Onderwerp: Advies Rijkswaterstaat windturbine Oudennijl

RWS-2024/39034

Bijlage 1 Advies verkeersveiligheid nader geduid

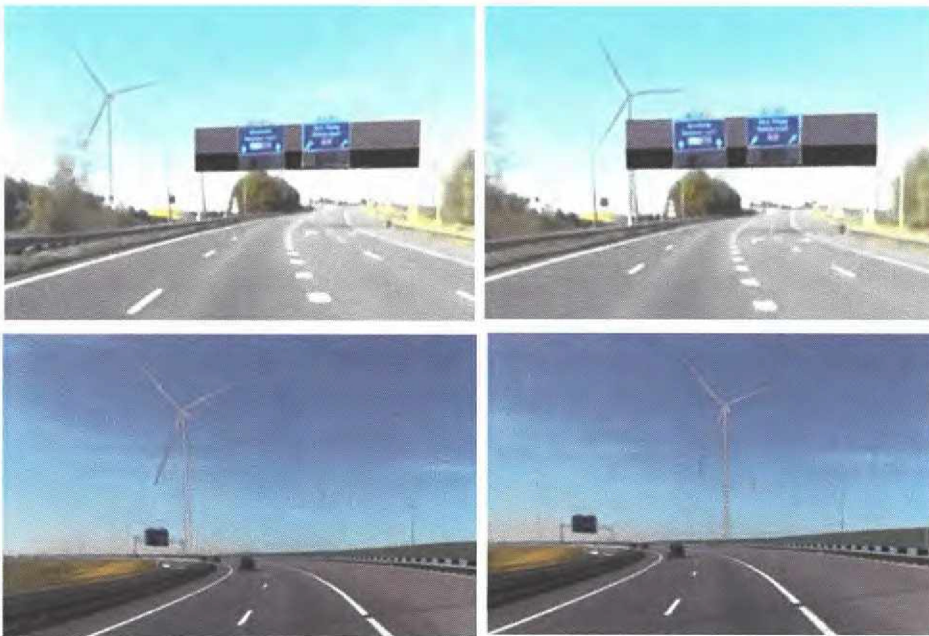
- Verwijderen bosschage
Het verwijderen van de bosschage, links naast de weg vlak voor de bocht naar links, kan bijdragen aan een beter zicht op het wegverloop. Nadeel van deze oplossing is dat de turbine wel volledig in het zicht komt op het moment dat de weggebruiker zich volledig op de aankomende bocht naar links moet richten. Het verwijderen van de bosschage om het wegverloopzicht te verbeteren is a priori een goede maatregel. Daarom wordt dit niet gezien als mitigerende maatregel voor de turbine.

- Paneel bewegwijzering weefvak
Het plaatsen van een groter paneel rondom de bewegwijzering om de turbine aan het zicht van de weggebruiker te onttrekken, werkt slechts voor een rijseconde. Daarvoor en daarna is de rotor van de turbine (weer) prominent in beeld. De kans op visuele afleiding blijft daardoor grotendeels bestaan, zie onderstaande afbeeldingen (links: oorspronkelijke locatie, rechts: alternatieve locatie).

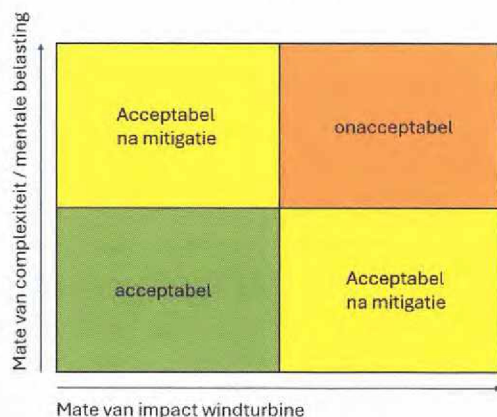
Een windturbine centraal in het gezichtsveld tijdens het rijden op dit knooppunt is gelet op de visuele afleiding (beweging) en de omvang van de turbine/rotor verkeersonveilig. Wegbeeldsimulaties tonen aan dat de mitigerende maatregelen niet geheel in staat zijn de turbine/rotor uit het centrale gezichtsveld te halen. Hierdoor blijft de kans bestaan dat de aandacht van de weggebruiker naar de bewegende rotor wordt getrokken. Dit effect wordt versterkt door de omvang van de turbine/rotor, doordat deze zeer nadrukkelijk in beeld komt en blijft. Op deze rit over het knooppunt is geen ruimte voor het verliezen van de aandacht bij de weg en het verkeer. Elke prominente visuele afleiding vormt een probleem voor de verkeersveiligheid.

Rijkswaterstaat (Het Steunpunt Gedrag) beoordeelt de situatie op basis van de mate van complexiteit en de mate van impact van de turbine op de weggebruiker. Hieruit kunnen drie uitkomsten komen:

Rijkswaterstaat en Arcadis verschillen niet als het gaat om de mate van complexiteit. Deze blijft onverminderd aan de hoge kant. Over de mate van impact van de turbine is wel verschil van inzicht. Rijkswaterstaat beoordeelt dat de turbine ondanks de beoogde mitigerende maatregelen, nog steeds een sterke impact heeft op de weggebruiker. Vandaar dat dit wordt beoordeeld als onacceptabel.
